Progetto per la costruzione dell'impianto di compostaggio con recupero di biometano da realizzare nell'area di Napoli Est( Ponticelli) - CUP B67H17000290007

## PROGETTO DEFINITIVO

CHIARIMENTI SUGLI ACCESSI E FASCE DI RISPETTO STRADALI

GEN\_019

Fig.3.: Estratto tavola GEN\_016 relativa ai varchi di accesso stradali

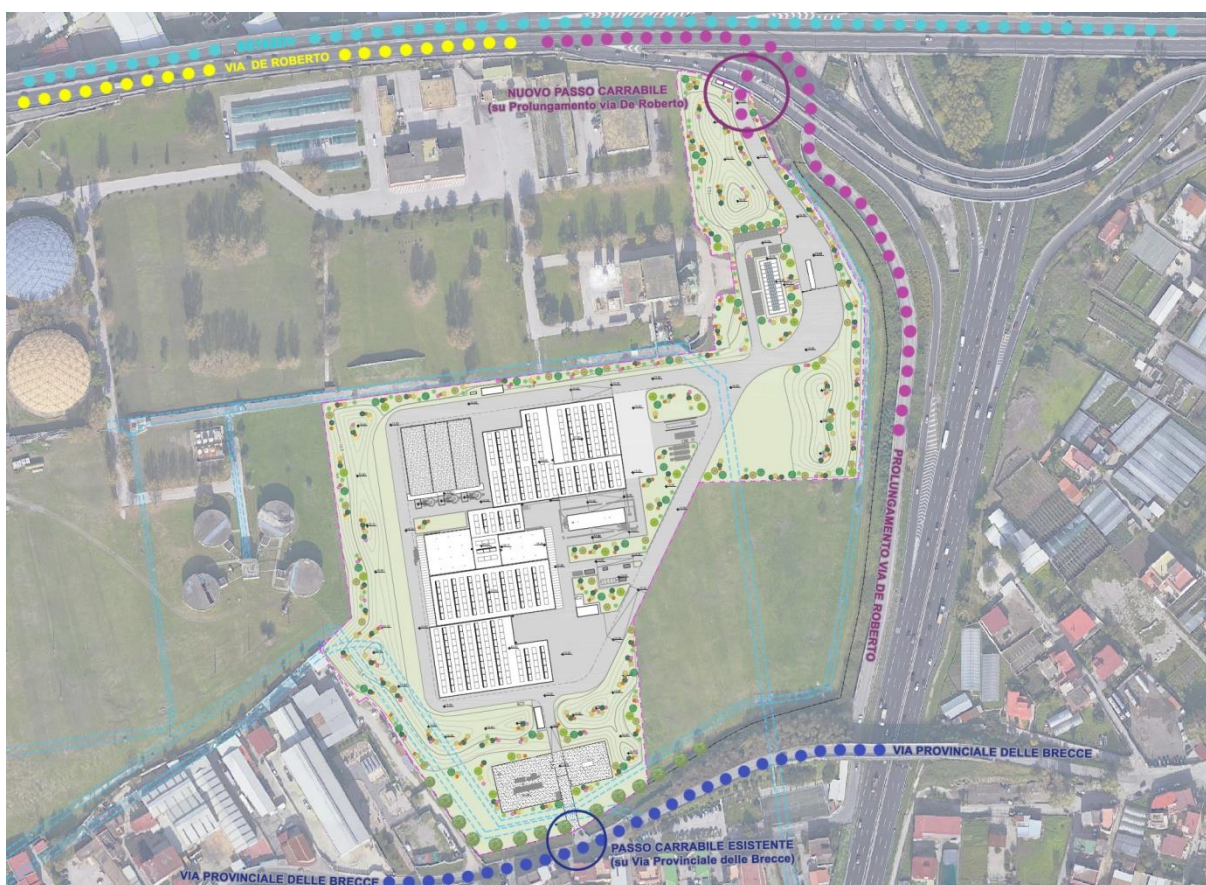
Per quanto concerne gli accessi all'impianto, il progetto prevede che l'impianto sia dotato di un duplice ingresso:

- **uno principale da realizzarsi sul lato Nord**, ovvero che si raccordi a “Prolungamento via De Roberto” a servizio dell'attività di trattamento rifiuti e degli accessi per manutenzioni e servizi, quindi dedicato sia ad autoveicoli che a mezzi pesanti;
- **uno secondario esistente sul lato Sud**, già esistente allo stato attuale, che sarà dedicato ad accesso esclusivo di personale SNAM rete gas per manutenzione cabina di cessione in rete del biometano, e quindi preposto al solo accesso di autoveicoli.

Detti accessi sono riepilogati nella planimetria allegata alla presente trattazione GEN\_016 cui si rimanda, e di cui si riporta l'estratto in figura seguente.

Viabilità di accesso	Prolungamento via De Roberto -	Via Provinciale delle Brecce -
Stato dell'opera	In progetto	Esistente
Tipologia mezzi previsti	Autoveicoli e mezzi pesanti (max bilico 12 m)	Autoveicoli
Arretramento dell'elemento di chiusura del passo carrabile	Il cancello sarà arretrato rispetto al limite della carreggiata stradale per una distanza di circa 24,8 m	Il cancello è arretrato rispetto al limite della carreggiata stradale per una distanza di circa 7,8 m
Distanza da intersezioni	<i>“Prolungamento via De Roberto”</i> ha un'intersezione con <i>“via De Roberto”</i> e <i>“Strada Comunale Galeone”</i> ad una distanza di circa 190 m [12 m è la distanza minima per nuovi passi carrai].	<i>“Via Provinciale delle Brecce”</i> ha un'intersezione con <i>“Prolungamento via De Roberto”</i> ad una distanza di circa 6 m [6 m è la distanza minima per passi carrai esistenti]*

\*qualora in fase di rilievo per la progettazione esecutiva, tale distanza non risultasse conforme si dovrà provvedere alla traslazione del varco verso Ovest; tale correzione non comporta alcuna modifica al layout dell'impianto, a meno del mero adeguamento della viabilità di accesso alla cabina SNAM.

In merito alla conformazione, dimensioni e posizionamento del varco di accesso in progetto e di eventuali adeguamenti del varco di accesso esistente, **la progettazione esecutiva** dovrà tener conto di quanto stabilito dal Nuovo Codice della Strada (D.Lgs. 285/92), in particolare all'art. 22 cod. str. e art. 46 DPR 495/92.
